AVIA PROPELLER, s.r.o.

INFORMAČNÍ BULLETIN

Číslo: V 503 /2

Týká se: Odstranění netěsnosti vrtulí V 503.

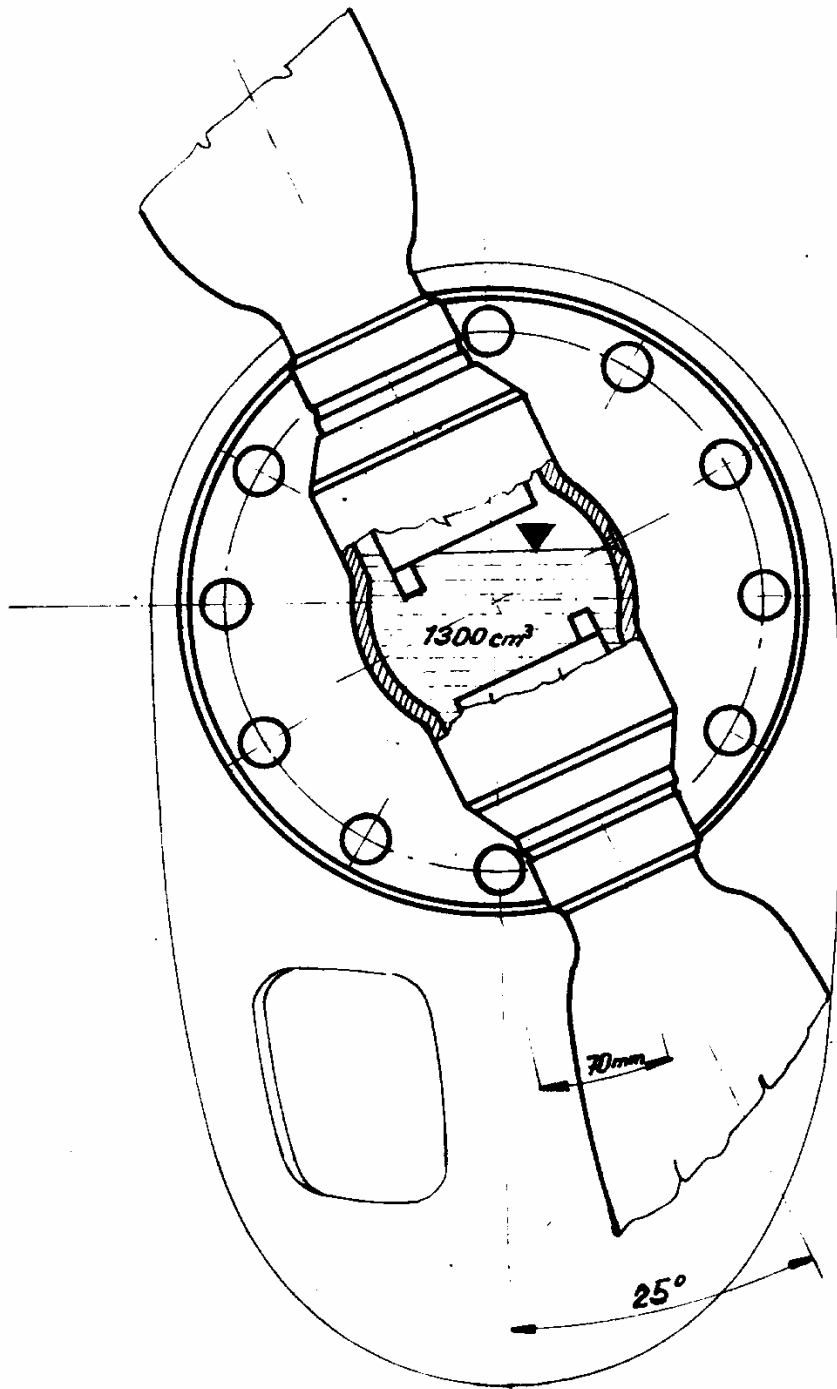
Důvod: V poslední době vyskytla se v letovém provozu ojediněle netěsnost regulační hřídelky servomechanismu.

Opatření: Odstranění netěsnosti servomechanismu provést tímto způsobem:

1. Vyměnit těsnicí silonový kroužek V 503-3003 (poz. 53 na obr. 1 v Technickém popisu vrtule V 503) za nový kroužek, který na vyžádání obdrží uživatel obratem z výrobního závodu.

2. Překontrolovat množství olejové náplně ve vrtulové hlavě. Pro správné provedení této kontroly je nutno nastavit vrtuli tak, aby osa listů svírala se svislou osou motoru úhel 25°. Tuto polohu lze snadno nastavit pomocí obloukové vzdálenosti mezi těmito osami, která je na obvodu zadní části vrtulového krytu 70 mm (viz obrázek na druhé straně). Podrobný popis kontroly je uveden v Technickém popisu a provozních instrukcích V 503, kde si nesprávně uvedenou polohu kolem 45° opravte na 25°.

3. V případě, že se netěsnost neodstranila ani po těchto úpravách, je přípustné snížit obsah olejové náplně ve vrtuli o 100 až 200 ccm oleje.
4. Při zjišťování příčiny netěsnosti bylo zjištěno, že prolínání oleje vzniká pouze za klidu motoru tím, že olej samovolně vytéká do větrníku a za letu se rozstříkuje po vrtuli, případně i po letadle.

Množství vyteklého oleje je navíc ovlivněno:

a) Stlačováním větrníku – hřídelky za klidu motoru, kdy se olej přímo z vrtule vytlačuje. Na tuto skutečnost je upozorněno již v provozních instrukcích, odstavec f) – Montáž větrníku.

b) Nesprávnou (svislou) polohou vrtule za klidu motoru, při které je zamezeno vyrovnání hladiny olejové náplně ve vrtul. hlavě. V případě, že vrtule po zastavení motoru nezůstává ve vodorovné poloze, překontrolovat, zda je osa libovolného vrtulového listu proti značce „O“ na přírubě (viz obr. 10 Technického popisu). Pokud byla provedena montáž vrtule na přírubu motoru správně, je nutno vrtuli demontovat a překontrolovat, zda je pero hřídele nasunuto v drážce příruby označené „6“.
